NZ-271.11.2022

ODPOWIEDZI NA ZADANE PYTANIA DO SPECYFIKACJI WARUNKÓW ZAMÓWIENIA

„WYNAJEM LODOWISKA SEZONOWEGO”

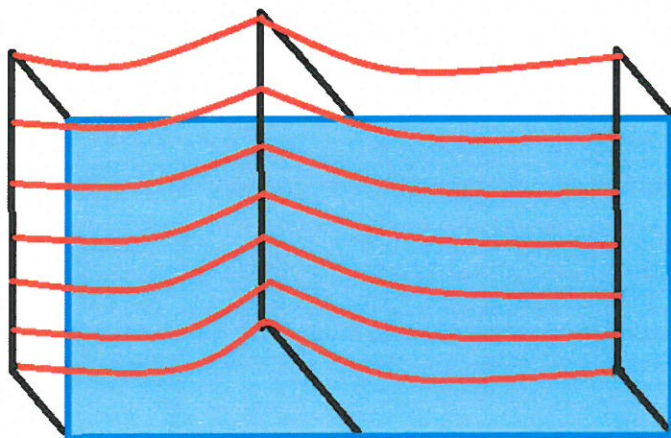
ZWRACAMY SIĘ Z PROŚBĄ O DOPRECYZOWANIE ZAPISU DOTYCZĄCEGO OŚWIETLENIA ZAWARTEGO W PKT. 8B W ZAŁĄCZNIKU NR 5. OPIS PRZEDMIOTU ZAMÓWIENIA. PROSIMY O POTWIERDZENIE, ŻE NALEŻY WYCENIĆ 21 SZT. GIRLAND ŚWIETLNYCH O DŁUGOŚCI MIN. 35M KAŻDA I ROZCIĄGNAĆ JE NAD LODOWISKIEM W ODSTĘPACH CO 1M WZDŁUŻ KRÓTSZEGO BOKU LODOWISKA”.

Zamawiający wymaga, aby girlandy świetlne nad lodowiskiem miały długość min. 35 m każda o rozstawie opraw max. 75 cm opartych o żarówki LED o barwie ciepłej. Ilość girland - 21 szt. w odstępie co 1 m wzdłuż krótszego boku zgodnie z poniższym rysunkiem poglądowym. Całość powinna układać się w formie „dachu dwuspadowego”.
